**LEGAMBIENTE**  
del Friuli Venezia Giulia - onlus  
via Marinoni, 15/8 - 33100 Udine  
tel/fax 0432 295483  
info@legambiente.fvg.it

## **VALUTAZIONE DI IMPATTO AMBIENTALE**

### **- Terminale offshore di rigassificazione di GNL “Zaule” – Soc. “Gas Natural”**

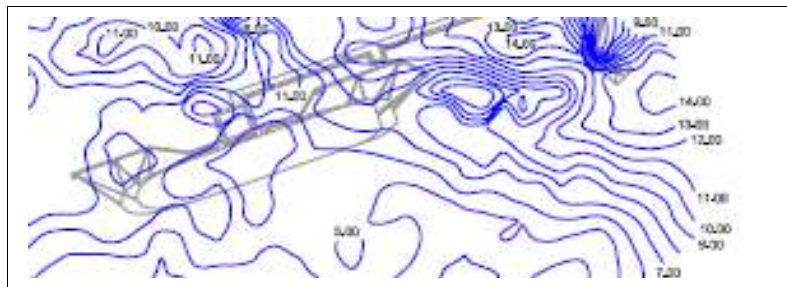
***Si rilevano alcune incongruenze, posto che dai dati di progetto risulta che le metaniere più grandi hanno un pescaggio di 11,3 m e non di soli 9,5 m.***

Come si vede dalla Fig. 22.1, l'accesso alla Baia di Zaule avviene tramite un canale, detto appunto ***canale Sud, dragato per assicurare l'adeguata profondità (dagli studi effettuati dal proponente sulla batimetria della Baia di Muggia risulta che la profondità del canale Sud, regolarmente dragato, e anche delle zone interne alla baia, è sufficiente ad assicurare in sicurezza il passaggio delle gasiere che necessitano, dal punto di vista nautico, di 13,50 metri di profondità nelle condizioni di minima bassa marea). Il canale passa a Sud delle dighe foranee e consente il passaggio delle navi cisterna di fronte al litorale di Muggia, verso il terminal petroli ed il fondo della Baia di Muggia.***

***Durante le manovre di movimentazione delle metaniere è da ipotizzare una risospensione del materiale di fondo determinato dalle eliche, tenendo conto del pescaggio di quelle di maggiori dimensioni e della limitata profondità delle acque del bacino (la cartina illustra il pontile di attracco della nave metaniere con le batimetriche relative).***

***Si chiede, pertanto, un adeguato approfondimento degli impatti.***

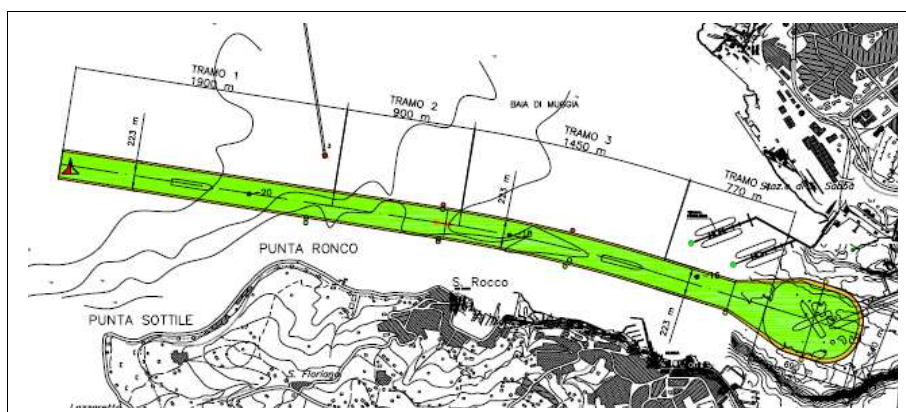
***L'arrivo nella valle di Zaule delle navi metaniere comporta in ogni fase di movimentazione e operativa la possibilità di incidenti determinati sia da errori di manovra sia da condizioni ambientali particolarmente sfavorevoli: venti molto forti e moto ondoso molto accentuato.***

**Secondo i modelli di elaborazione utilizzati relativamente alla movimentazione delle metaniere i rischi determinati da collisioni con altre navi (in prossimità esiste il molo della SIOT) e con altri oggetti emersi non si evidenziano particolari problemi, il rischio connesso a queste fasi non viene quantificato. Del rischio, per quanto riguarda la frequenza di collisioni, di danni agli edifici e dei danni della popolazione si dice solo che viene ritenuto basso, perché i sistemi di controllo che possono essere adottati dalla Capitaneria di porto garantiscono la sicurezza di navigazione. Non si menziona il VTS (che viene dichiarato esistente sul sito dell'Autorità Portuale di Trieste).**

**Il canale di entrata nella Valle di Zaule scorre in prossimità della costa muggesana a una distanza di circa 200 m.**

**Le dimensioni delle navi metaniere di maggiori dimensioni sono di circa 300 m, particolari condizioni meteomarine possono far deviare la nave dal canale e eventuali incidenti che possano coinvolgere la nave rappresentano un rischio che, se pur caratterizzato da una probabilità bassa di accadimento, possono coinvolgere un numero elevato di abitanti.**

**Anche se ammettiamo una frequenza di accadimento pari a  $1E-5$  eventi/anno, considerando che la popolazione esposta ad un evento sfavorevole sia di 10000 abitanti il rischio ammonterebbe a 0,1 abitanti/anno coinvolti per ogni evento incidentale. E' inoltre determinante valutare la diffusione delle nubi di metano per un'eventuale incidente che coinvolga la metaniera nello scorrimento lungo la costa muggesana con modelli matematici adeguati, e ciò non viene fatto.**

**Si chiede un adeguato approfondimento della valutazione della sicurezza alla navigazione mercantile e da diporto, considerando l'eventuale presenza del terminal Endesa e un'area vasta così come definita ai punti 1.2 e 1.3.**
